Vorhaben: B-Plan Nr. 6 "Photovoltaikanlage Friedrichshof"
Gemeinde: Walkendorf

Beteiligung zur Aufstellung des vorhabenbezogenen Bebauungsplans der Gemeinde Walkendorf

durch den Landkreis Rostock als Träger öffentlicher Belange wird folgende Stellungnahme zum oben genannten Entwurf des vorhabenbezogenen Bebauungsplanes (B-Plan) Nr. 6 (Stand: 01.08.2025) abgegeben:

Vorhabenbezogener Bebauungsplan „Photovoltaikanlage Friedrichshof“ der Gemeinde Walkendorf
hier: Stellungnahmen im Rahmen der Auslegung der Planungsunterlagen in der Entwurfsphase

Karte 1: Räumlicher Geltungsbereich, Gewässer, Gewässerentwicklungsraum sowie Geländebeziehungen (Höhenlinien)

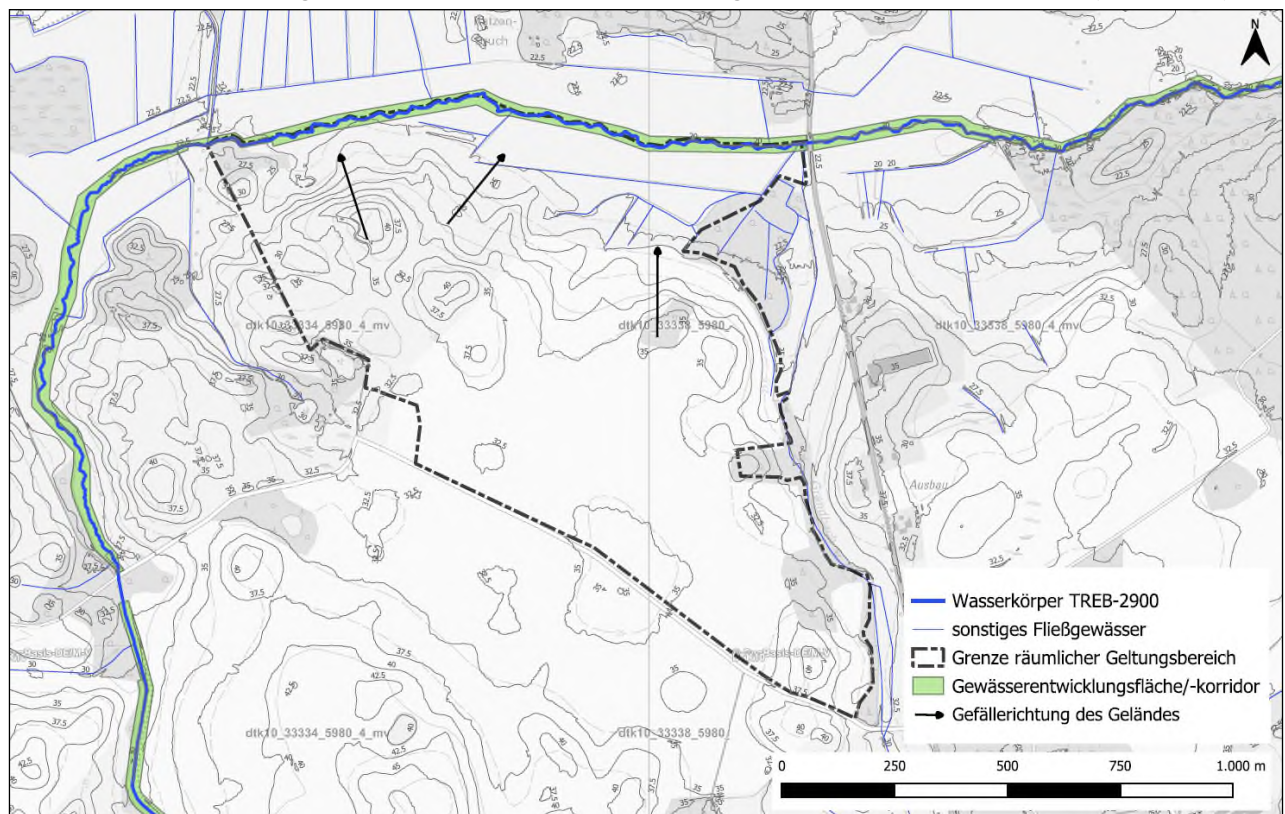
Das Plangebiet grenzt im Norden direkt an den berichtspflichtigen Wasserkörper TREB-2900 des Lühburger Bachs (Karte 1). In der Planzeichnung ist der Wasserkörper TREB-2900 samt ausgewiesenem Gewässerentwicklungskorridor (GEK) dargestellt und gemäß Stellungnahme vom 11.03.2025 augenscheinlich der Geltungsbereich des B-Plans entsprechend an den Verlauf angepasst worden (dass die schwarz gestrichelte Linie für den Geltungsbereich im Korridor verläuft ist vermutlich nur ein Darstellungsfehler, laut Umweltbericht sind sowohl der Lühburger Bach als auch der GEK vollständig aus dem Planungsraum herausgenommen worden). Die eigentliche Baugrenze befindet sich entsprechend Planzeichnung außerhalb des GEK, welcher frei von jeglicher Bebauung (einschließlich Einfriedung etc.) bleiben muss. Der ökologische Zustand des Wasserkörpers TREB-2900 wird im aktuellen Bewirtschaftungszeitraum mit „unbefriedigend“ (Klasse 4) bewertet (Bestandsaufnahme 2019), allerdings wurde der Wasserkörper bis 2024 in 2 Bauabschnitten renaturiert. Diesbezüglich erfolgten im/am Gewässerverlauf angrenzend an das Plangebiet die Einrichtung eines Gewässerentwicklungskorridors (GEK) mit standorttypischer Gehölzentwicklung sowie Strukturverbesserungen durch Totholzeinbau und Böschungsabflachungen und teilweise eine Neutrassierung. Es ist davon auszugehen, dass sich der ökologische Zustand des Wasserkörpers zukünftig verbessern wird.

Anfallendes Niederschlagswasser soll innerhalb des Planungsraums unter den Modulen weiterhin natürlich versickern. Das Gelände des Plangebietes fällt zwar relativ steil in Richtung Wasserkörper TREB-2900 ab (Karte 1), eine Betroffenheit des Wasserkörpers über die Niederschlagsentwässerung der Fläche ist aber zu vernachlässigen, da der GEK eine ausreichende Breite für den Sediment- und Nährstoffrückhalt aufweist, auch wenn der Gehölzaufwuchs im GEK noch nicht vollständig ausgebildet ist.

Das Verschlechterungsverbot für den Oberflächenwasserkörper – eine (zusätzliche) Reinigung der Module mit chemischen Reinigungsmitteln ist zu unterlassen – wird durch das geplante Vorhaben nicht gefährdet. Gleiches gilt aufgrund der geringen Einwirktiefe des geplanten Vorhabens auch für den Grundwasserkörper.

Während der Baumaßnahmen ist ein Nährstoff-, Schadstoff- und Staubeintrag in alle o.g. Wasserkörper und Gewässer zu verhindern, ggf. sind Schutzmaßnahmen nach dem aktuellen Stand der Technik vorzunehmen (im Umweltbericht bereits angeführt).
